**Avis délibéré de la mission régionale d'autorité
environnementale sur le parc photovoltaïque au sol porté
par la société Photosol sur la commune de Chapeau (03)**

Avis n° 2026-ARA-AP-2080-N17807

Avis délibéré le 30 juin 2026

Illustration 2: Plan de masse du projet. Source : dossier de PC.

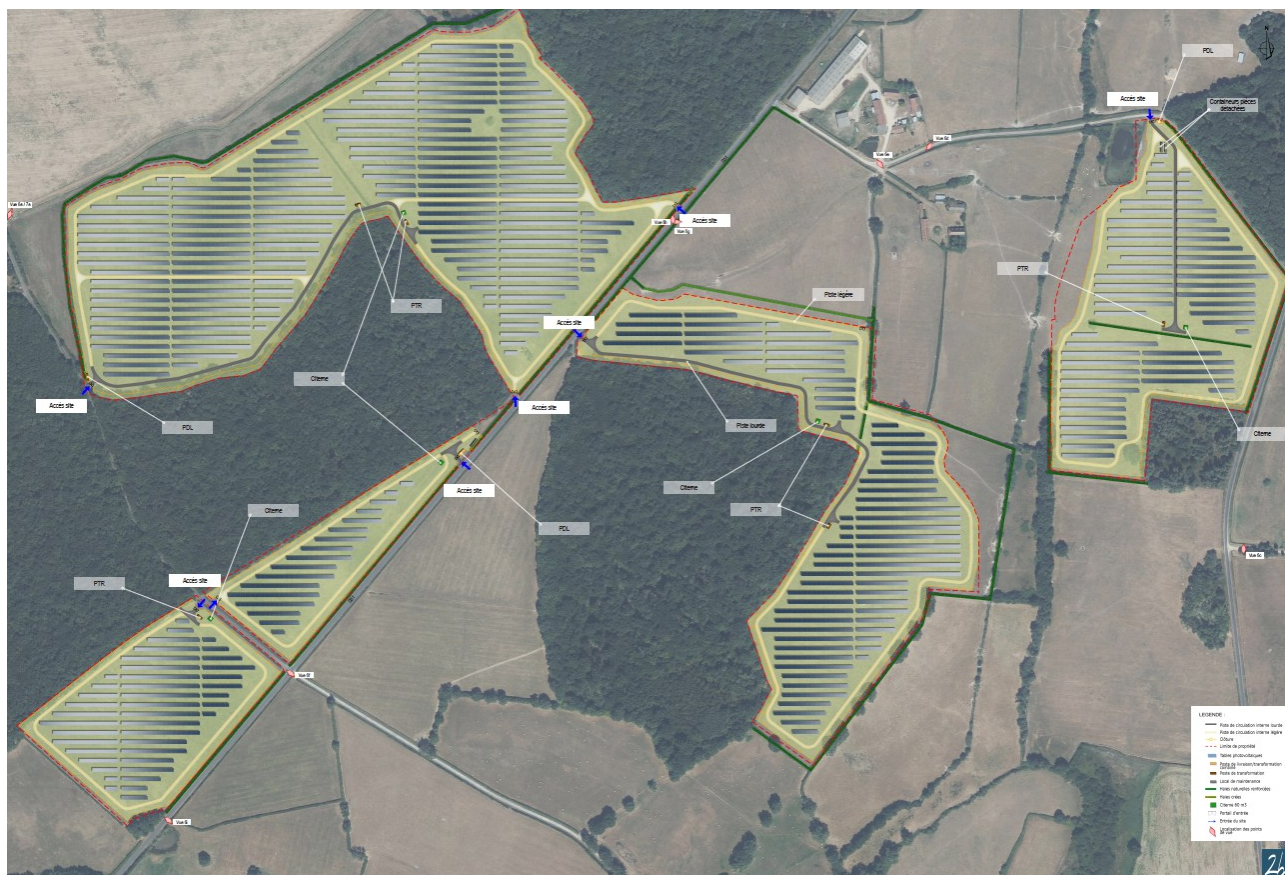
Le raccordement de la centrale photovoltaïque au réseau électrique national n'est pas décrit précisément, ni les travaux éventuels concernant le poste source, ni son calendrier. Ses incidences environnementales ne font donc pas l'objet d'une analyse approfondie, et la capacité réservée au titre du schéma régional de raccordement au réseau des énergies renouvelables 2025 (S3REnR) n'est pas mentionnée⁴. Faisant partie du projet, ses caractéristiques et son tracé doivent être présentés et ses incidences évaluées de manière détaillée, ainsi que d'éventuels renforcements de poste de transformation et de lignes haute tension, et cela même s'ils relèvent d'une autre maîtrise d'ouvrage et d'un calendrier différent⁵. Ce n'est pas le cas dans le dossier fourni, qui doit l'inclure dès ce stade.

- **de décrire précisément et d'inclure explicitement dans le périmètre du projet et donc de l'étude d'impact, le raccordement au réseau électrique, fonctionnellement lié au parc photovoltaïque.**
- **d'établir le calendrier de raccordement envisageable en fonction des capacités réservées au titre des énergies renouvelables concernées du poste envisagé, ainsi que les éventuels renforcements du réseau électrique national associés nécessaires,**
- **de présenter les incidences dues au raccordement et éventuels renforcements du réseau électrique national sur 'environnement et la santé humaine et les mesures prises pour les éviter, les réduire et si besoin les compenser.**
